# PARC ÉOLIEN DE SAINT-SOUPLET

DOSSIER DE DEMANDE  
D'AUTORISATION ENVIRONNEMENTALE

REPONSE A L'AVIS DE LA  
MRAE

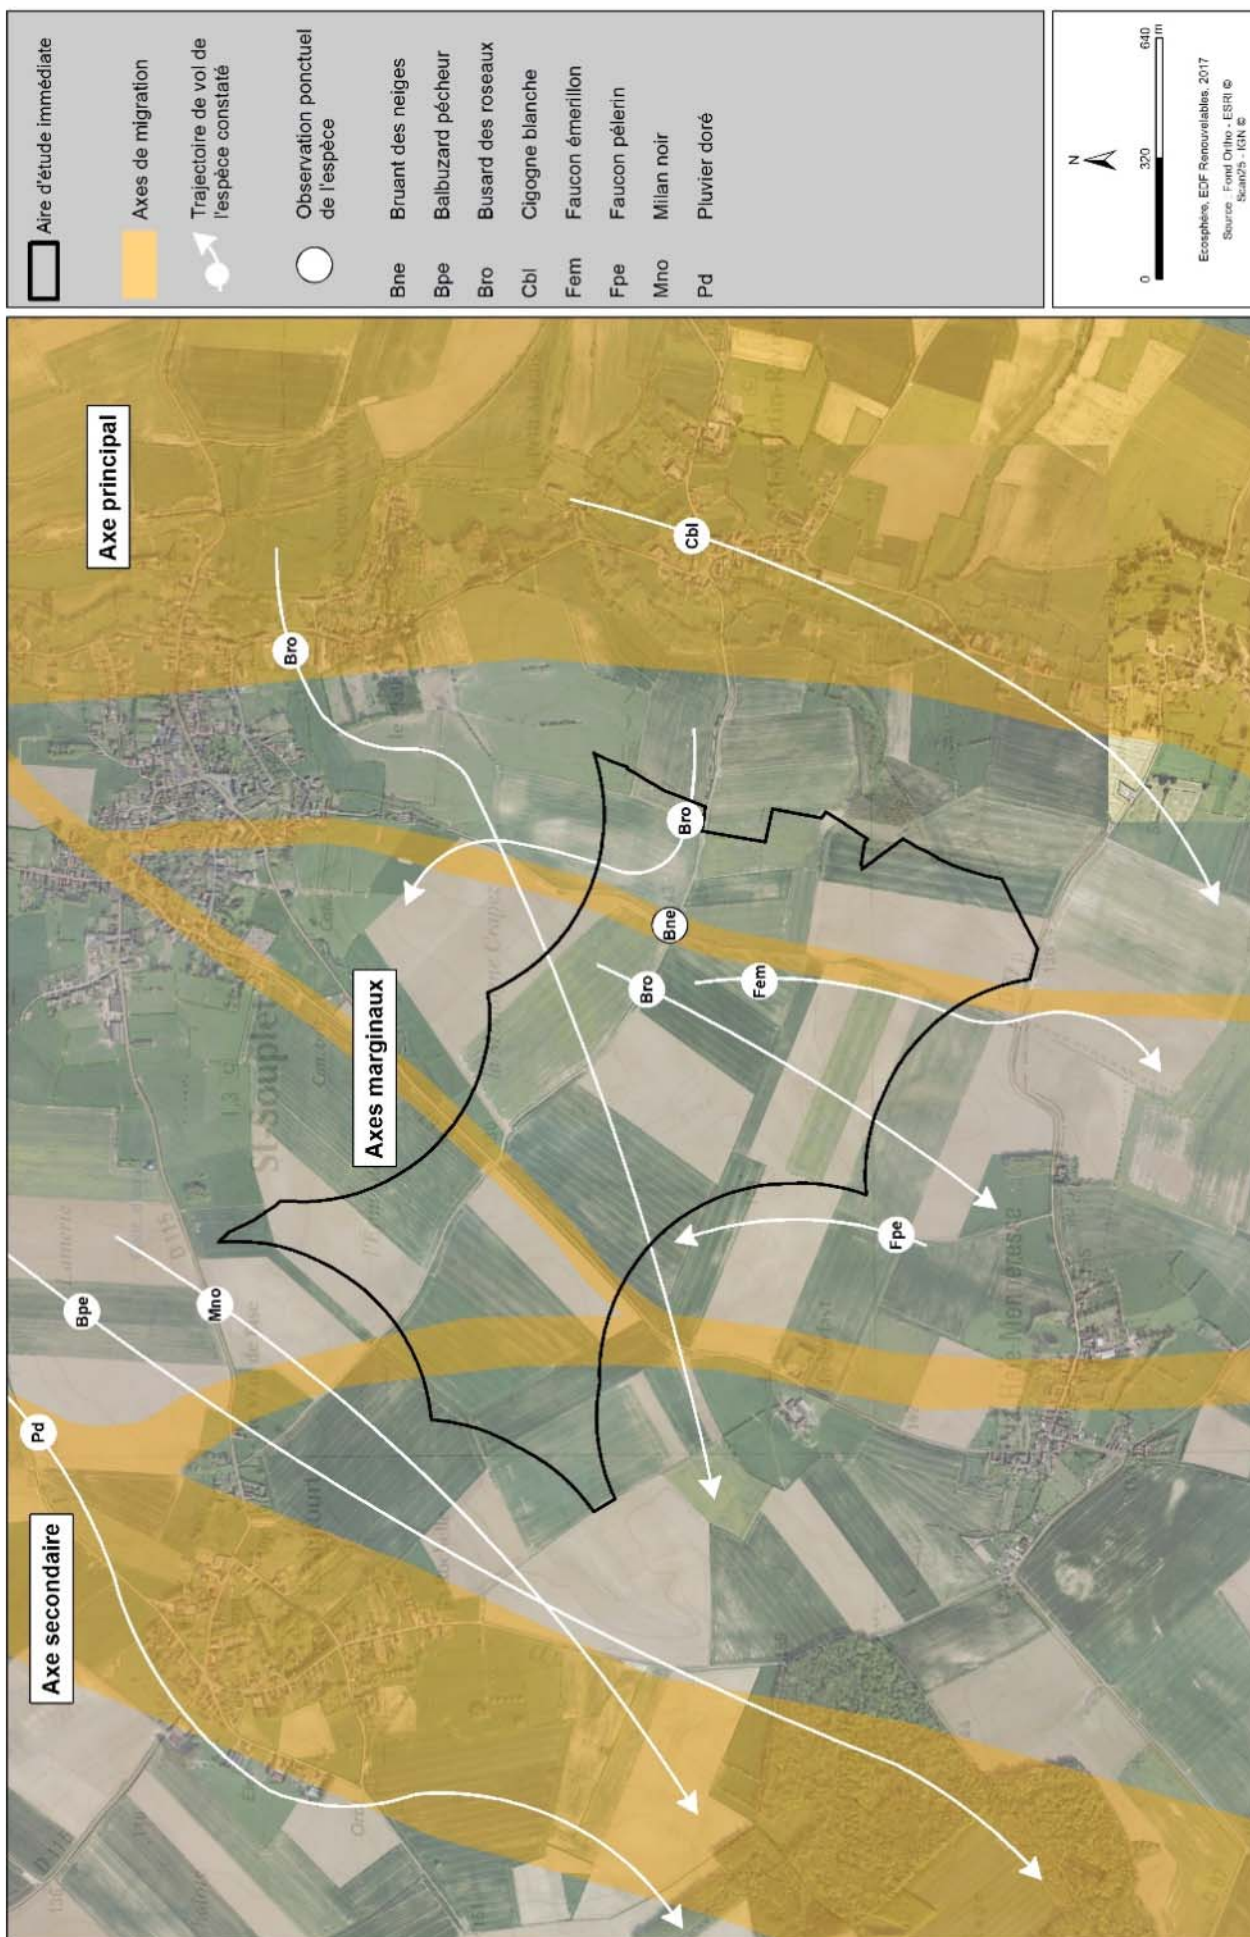
*L'autorité environnementale recommande d'ajouter la localisation des espèces contactées sur la carte relative aux axes de migration.*

L'équipe d'EDF Renouvelables tient à souligner que la première mesure d'évitement lors du choix d'implantation de ce projet a été d'éviter toute zone référencée sur le plan écologique localement identifiée. Aucune des zones dûment référencées dans l'étude d'impact n'est définie en lien avec la migration des oiseaux, notamment les haltes, et aucune Zone de Protection Spéciale du Réseau Natura 2000 (Directive Oiseau) n'est inventoriée à l'échelle du périmètre d'étude éloigné (étude d'impact pages 125 à 135 ; étude écologique pages 13 à 23). De plus, comme décrit page 59 du volet écologique, la voie principale de migration

au niveau régional est localisée le long de la côte de la Manche selon le SRE Nord Pas-de-Calais et le projet en est donc largement exclu. **L'aire d'étude est également située en dehors d'une voie secondaire de migration, localisée à l'Est et concernant la Vallée de la Selle.**

**Suite aux observations menées sur le terrain, le flux migratoire au sein de l'aire d'étude rapprochée est diffus, semblable à ce qui peut être observé dans un environnement de grandes cultures.** L'aire d'étude immédiate n'est pas un lieu de passage préférentiel pour l'avifaune migratrice. La migration ne représente donc pas un enjeu particulier localisable. Ces migrations diffuses sont également délicates à cartographier, car les flux ne présentent pas de schéma modélisable régulier, la variabilité journalière et interannuelle est importante. Néanmoins, suite à la demande de la MRAe, le bureau d'étude Ecosphère a réalisé une nouvelle carte. Celle-ci schématise la localisation de espèces remarquables identifiées sur le site ainsi que leur sens de migration qui a été observé.
